DODATEK č. 3 ke SMLOUVĚ O DÍLO

č. VZ/13/2022

„ZŠ J. A. Komenského - půdní vestavba - dokončení“

7. Tento Dodatek obsahuje následující přílohy:
Změnové listy č. 22, 26, 36, 37, 38, 39, 41, 42, 43, 45, 46, 47, 48, 49, 50, 51, 52, 54, 57, 58, 60, 61, 62 a 66.

Soupis: 41.ZL - SO01 - bourání zdiva

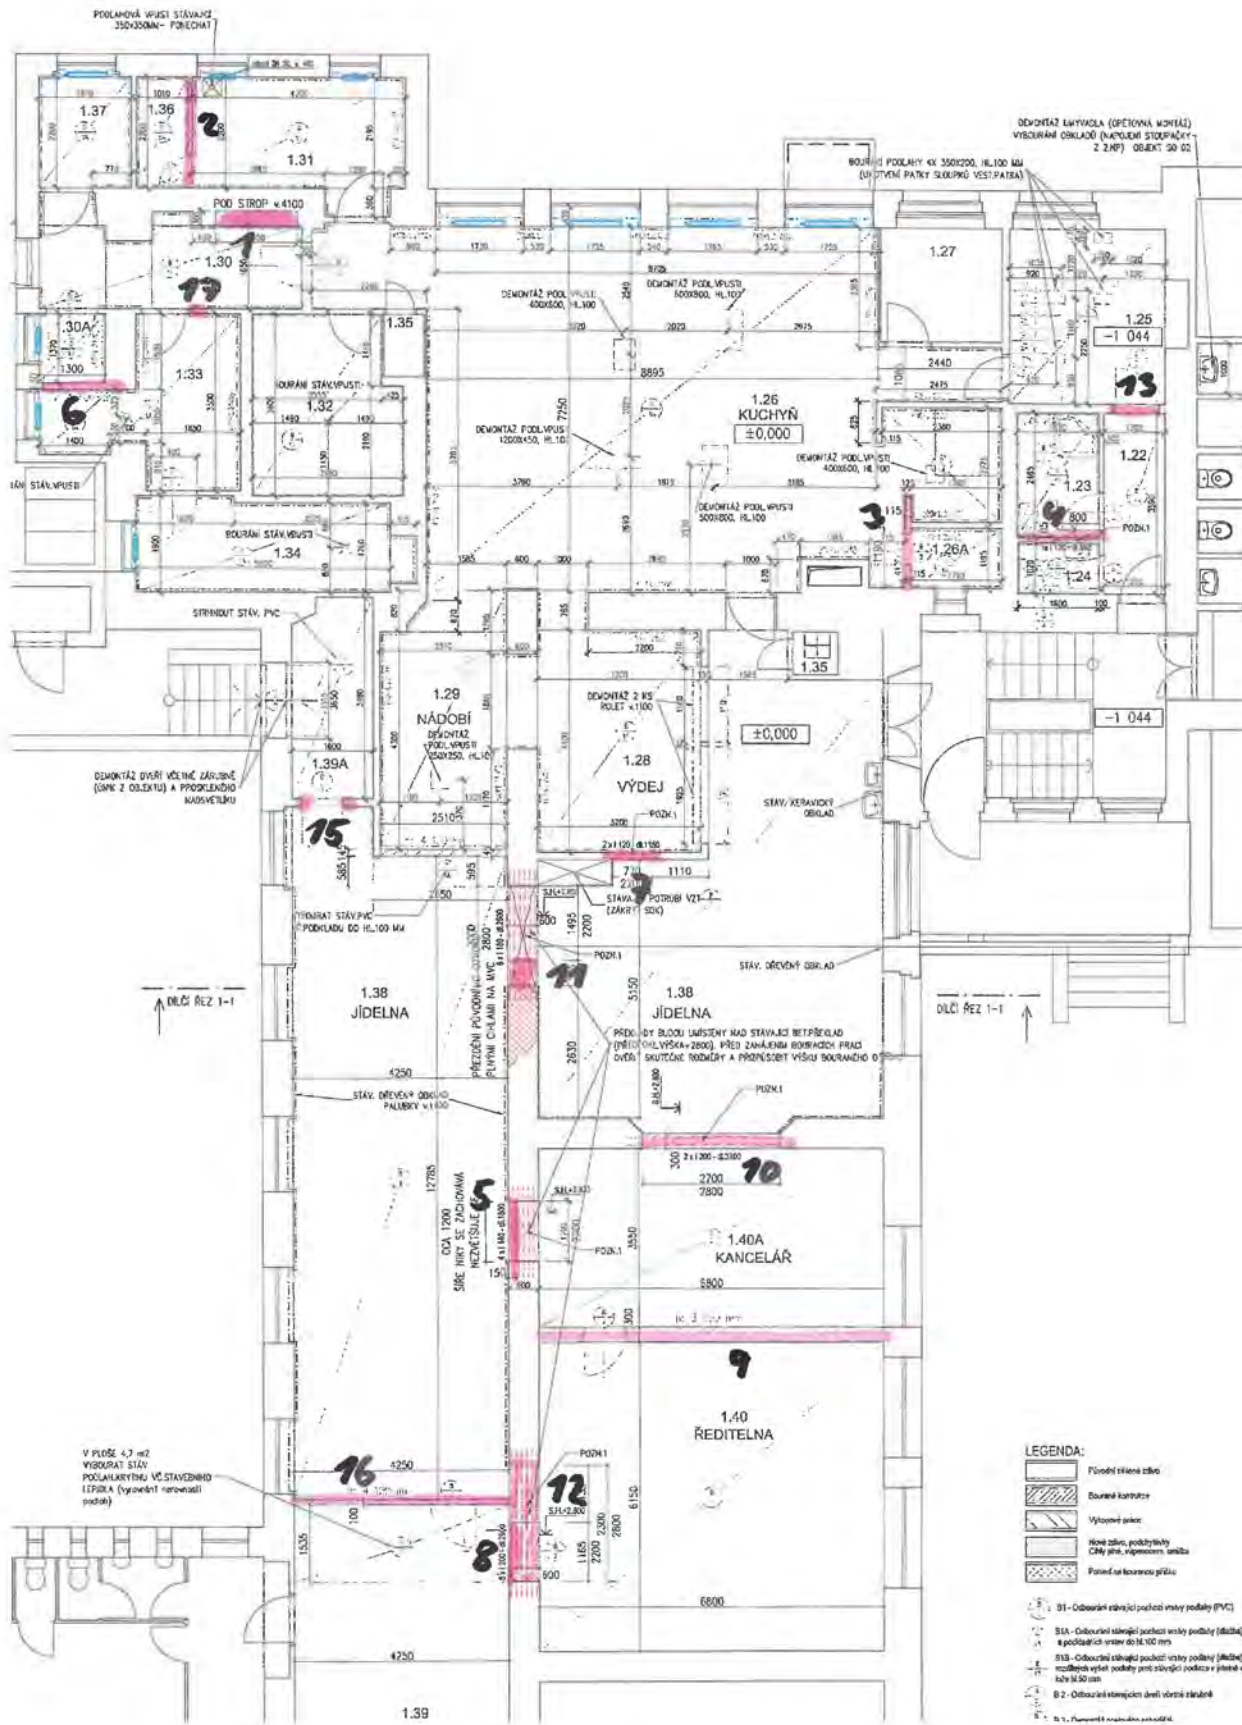
Bylo dopočteno bourání zdiva v SO01 na skutečnost. V rámci změnového listu se narovnaly skutečné tloušťky bouraného zdiva, změny bouraných materiálů, kdy v PD cihla plná a ve skutečnosti SDK mezi m.č. 1.40a a 1.40.

Ocelové schodiště z 3.NP do 4.NP

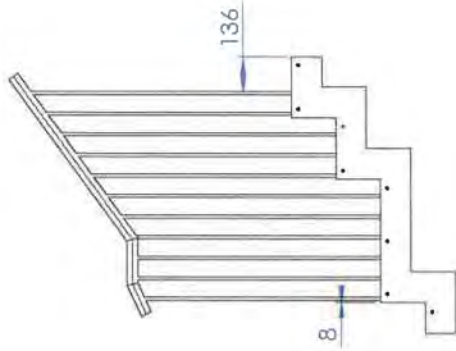
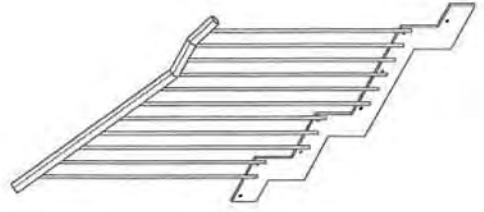
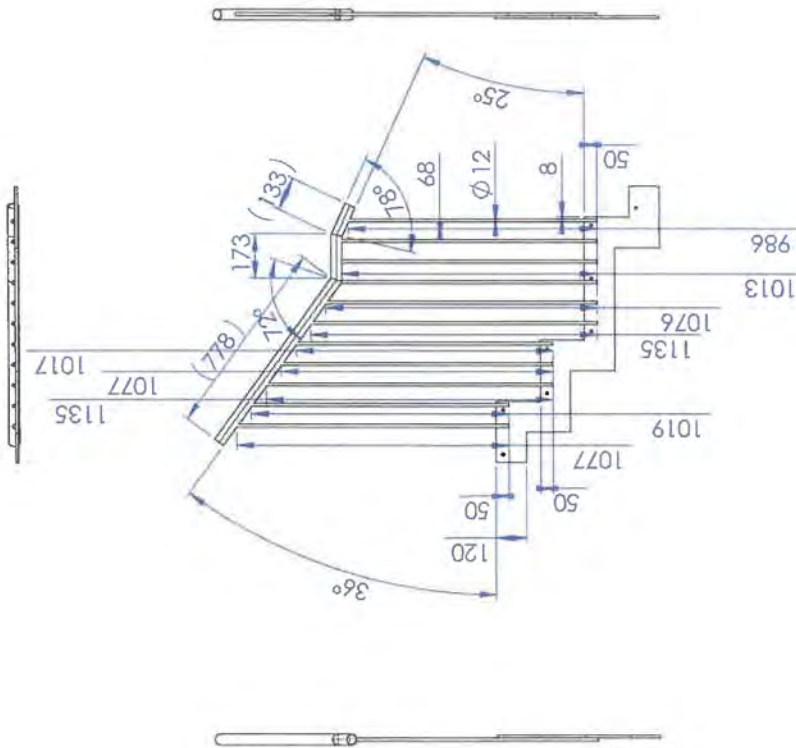
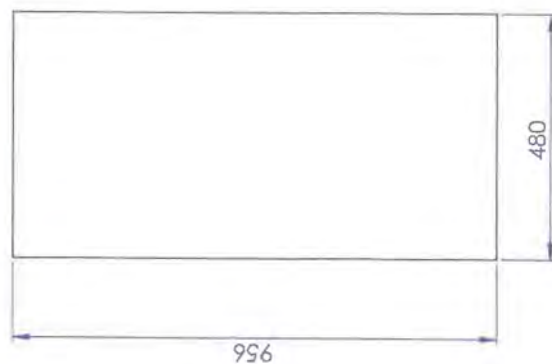
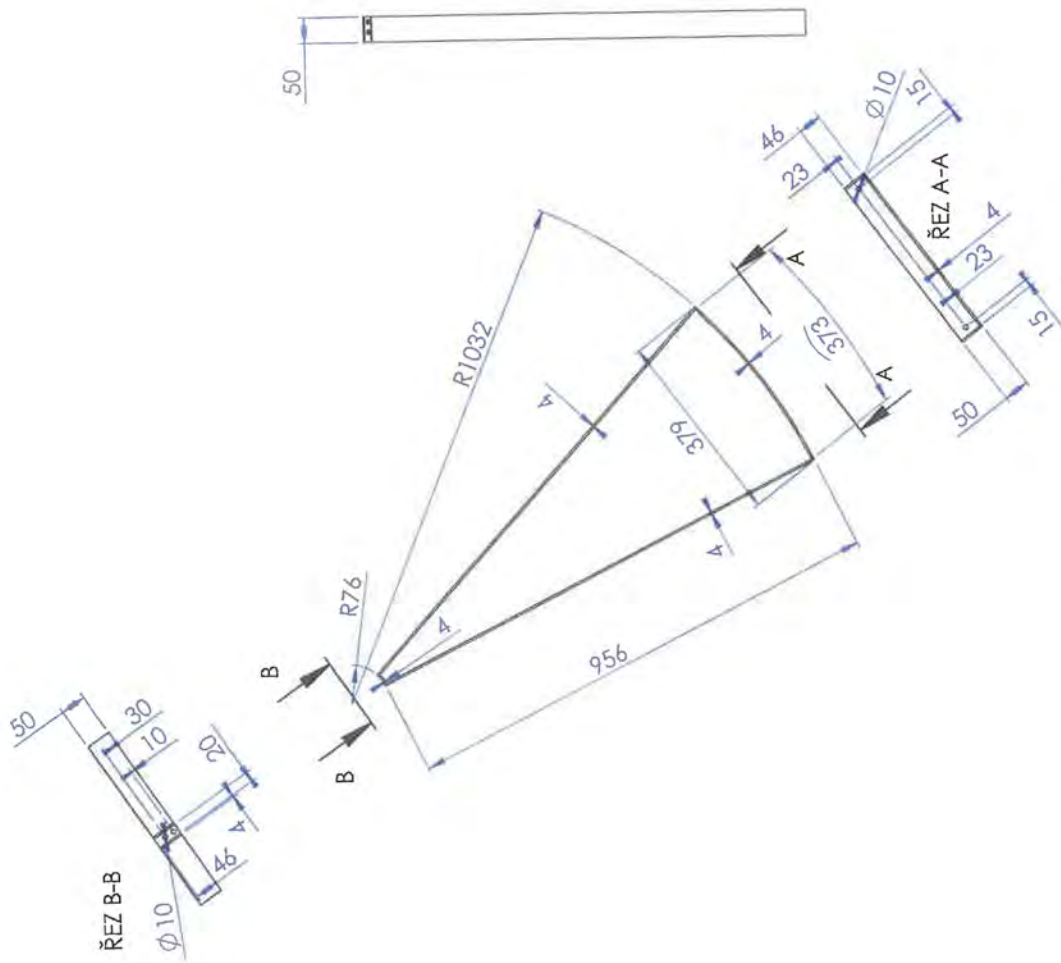
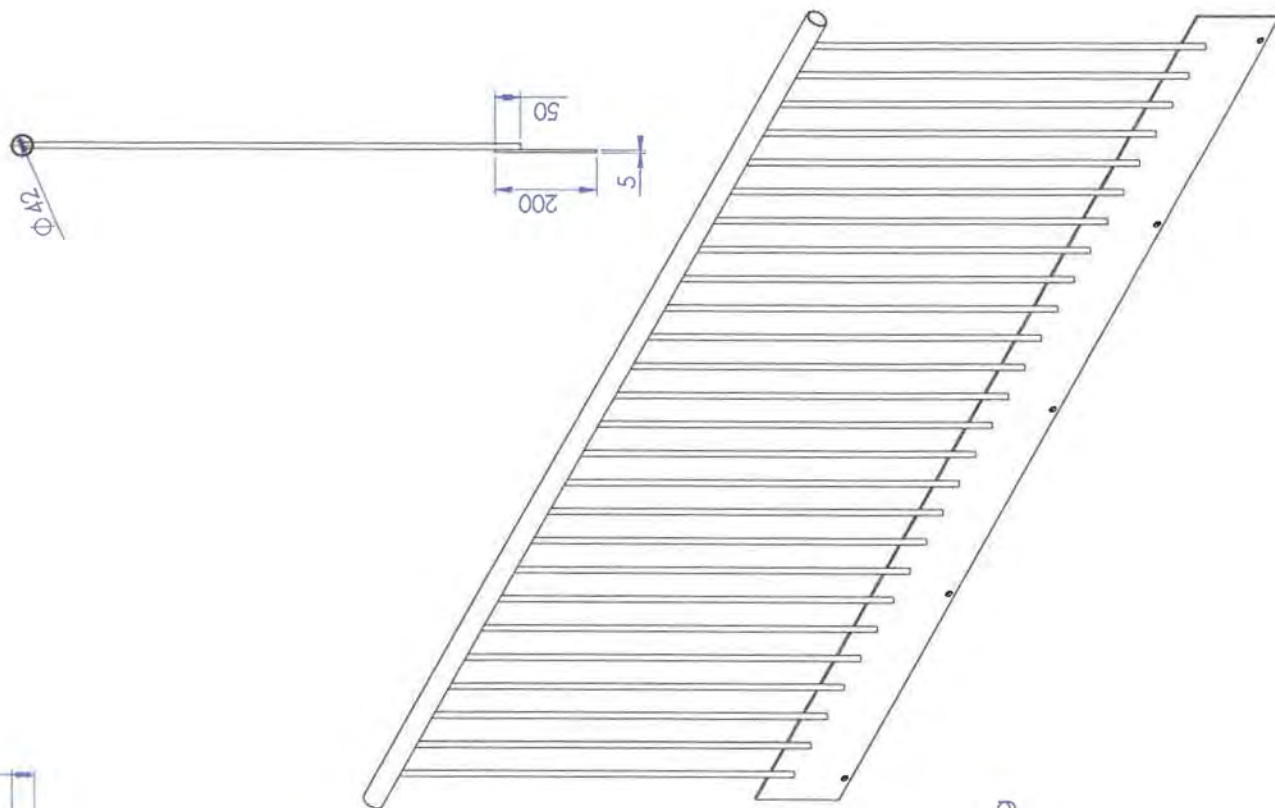
Byla dopočtena skutečná hmotnost ocelového schodiště z 3.NP do 4.NP a použity správné položky. Provedení v nátěru RAL.
